Hochwasserschutzmaßnahmen in Heinsberg für Horst und Randerath

Fragen und Anmerkungen der Bürger*innen und Antworten des WVER dazu

Querschnitt 2. Abschnitt südl. Bereich

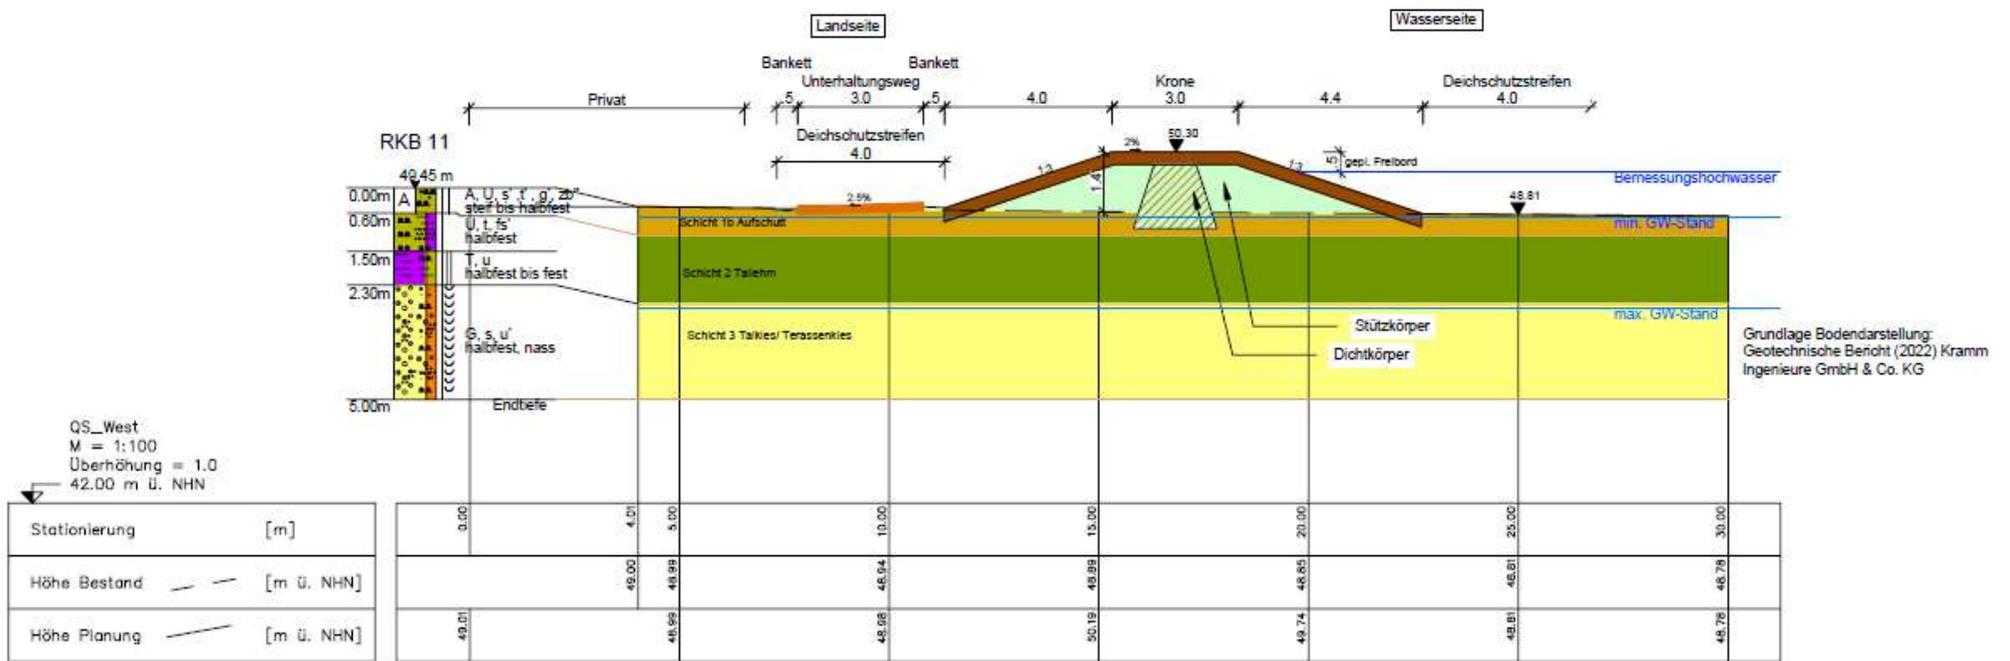
- Mehrere Kritikpunkte, dass die Leistungsfähigkeit der Durchlässe nicht ausreicht und ggf. diese durch weitere Durchlässe gesteigert wird. Außerdem wird befürchtet, dass der Deich nichts bringt, da das Wasser über den Damm Richtung Mühlenteichstraße fließt.

- *Deich wird höher als der Bahndamm liegen, so dass es linksseitig keinen Abfluss mehr über die Von-Kesseler-Straße Richtung Mühlenteichstraße bei einem HQ100 gibt.*

- *Steigerung der Leistungsfähigkeit der Bahndurchlässe wird nochmals geprüft. Allerdings bleibt der Deich das Hauptelement des Hochwasserschutzes und schützt Horst bei einem HQ100 auch ohne weitere Durchlässe etc. Weitere Durchlässe sind möglicherweise schwierig umsetzbar, da der Eingriff in den Bahnkörper komplex und technisch sehr aufwendig ist. Die Wirkung der Vergrößerung des Durchlasses am Horster Abschlaggraben wird derzeit untersucht.*

Renaturierung zwischen Busch- und Asterstraße

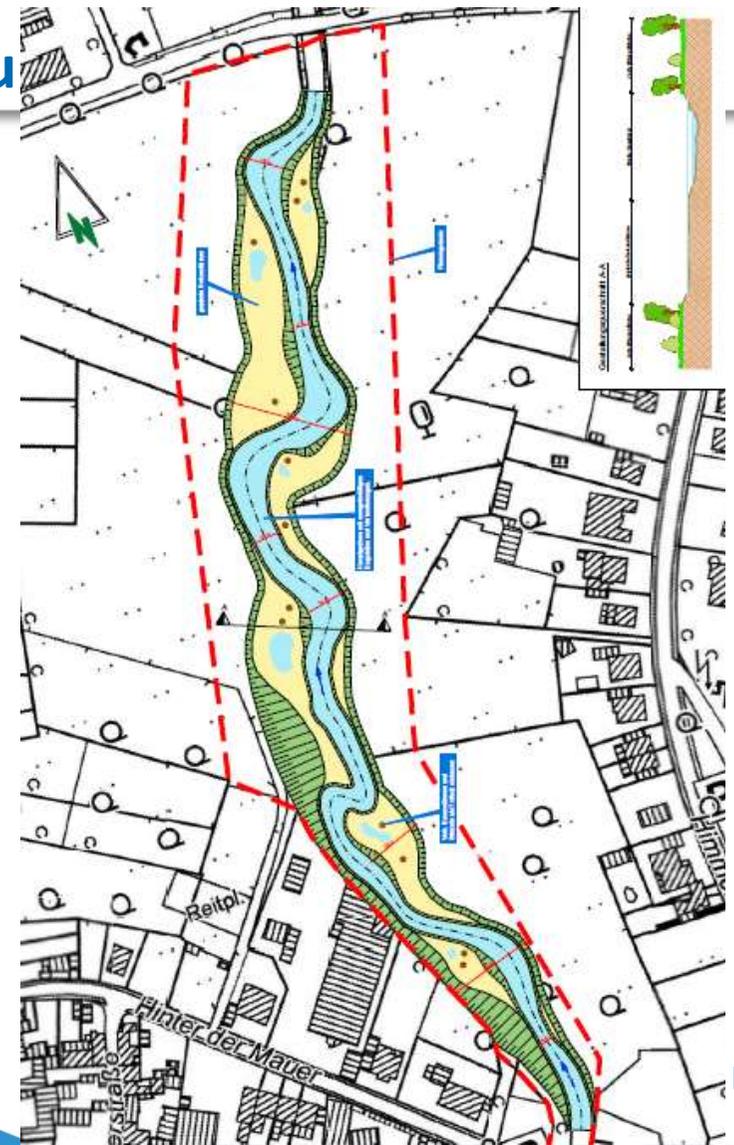
- Kritik an Renaturierung, da durch vorh. oberflächennahe Tonschicht das Wasser schon früh auf den Wiesen steht und eine Verbreiterung der Wurm bzw. die Entfernung der vorh. rechtsseitigen Verwallung die Sorge hervorruft, dass die Situation Richtung Bebauung Himmerischer Str. verschärft wird. Die rechte Bebauungsseite soll auch durch einen Deich geschützt werden bzw. die vorh. rechtsseitige Verwallung soll erhalten bleiben.

- Frage, warum die Renaturierung nicht auch unterhalb der Asterstraße weitergeht, da das Wasser nach der Renaturierung an der Brücke wieder ins enge Wurmbett muss?

- *Situation mit rechtsseitigen Damm wird nochmal geprüft. Grundsätzliche Voraussetzung: die vorgesehenen Maßnahmen dürfen nicht zu einer Verschlechterung führen. Dieser Nachweis muss auch im Rahmen der Genehmigung erbracht werden.*

- *Bei einem HQ100 fließt das Wasser nicht durch das enge Wurmbett, sondern breitflächig über die Asterstraße. Eine Renaturierung unterhalb der Asterstraße hat aus hydraulischer Sicht keinen zusätzlich Effekt für den Hochwasserschutz in Horst/Randerath gezeigt.*
